リコール届出一覧表

リコール届出日：令和6年10月29日

リコール届出番号	外-3893	リコール開始日	令和6年10月29日
届出者の氏名又は名称	ジャガー・ランドローバー・ジャパン株式会社 問い合わせ先：ジャガーお客様相談室 0120-922-772 ：ランドローバーお客様相談室 0120-922-992		
不具合の部位（部品名）	視野確保装置（周囲感知モジュール）		
基準不適合状態にあると認める構造、装置又は性能の状況及びその原因	視野確保装置の周囲感知モジュールの電子基板上の半導体において、放熱用ペーस्टの塗布状態が不適切なため、半導体の温度が上昇して保護モードに移行する。そのため、周囲感知カメラからの信号を処理せず、直前直左の確認が出来なくなるおそれがある。		
改善措置の内容	全車両、周囲感知モジュールを良品に交換する。

改善箇所説明図

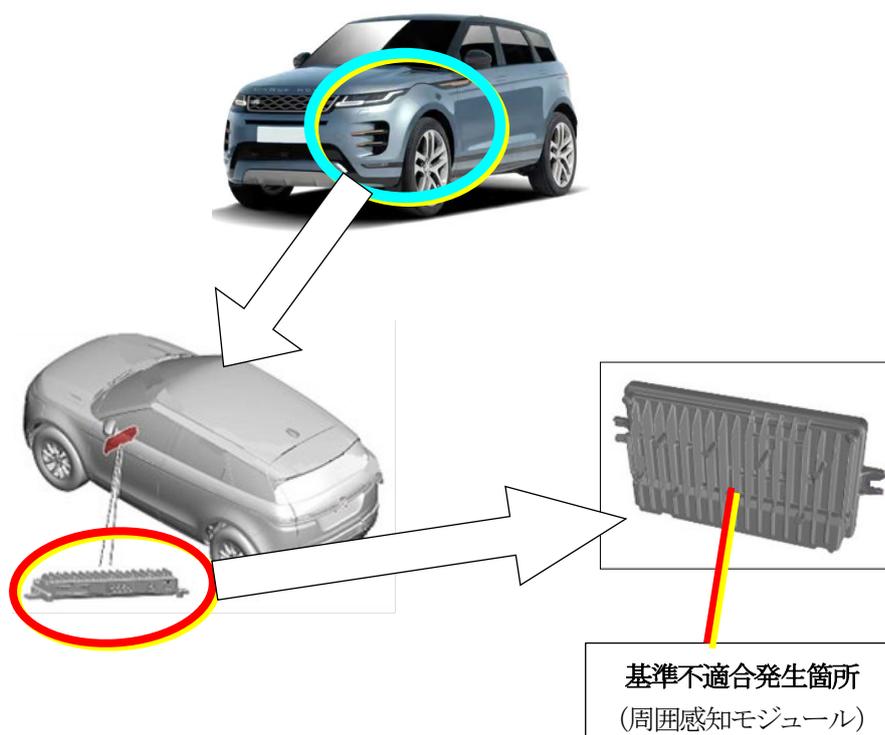
基準不適合発生箇所

視野確保装置の周囲感知モジュールの電子基板上の半導体において、放熱用ペーストの塗布状態が不適切なため、半導体の温度が上昇して保護モードに移行する。そのため、周囲感知カメラからの信号を処理せず、直前直左の確認が出来なくなるおそれがある。

全車両、周囲感知モジュールを良品に交換する。

識別：助手席ドアのボディ側上部、ドアヒンジボルトに銀ペイントを塗布する。
